新竹縣政府工程查核代表照片表

工程名稱:竹北市公29公園籃球場地坪改善工程

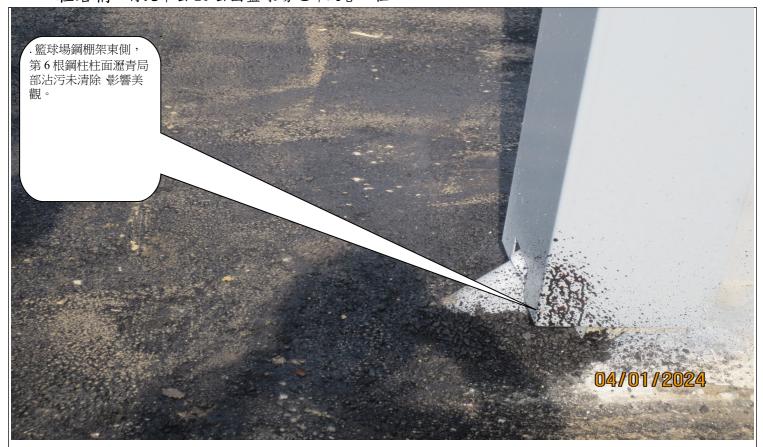
籃球場鋼棚架,(1)東側第4根鋼柱附近、(2)西側第5根鋼柱附近之瀝青混凝土地坪局部不平整。
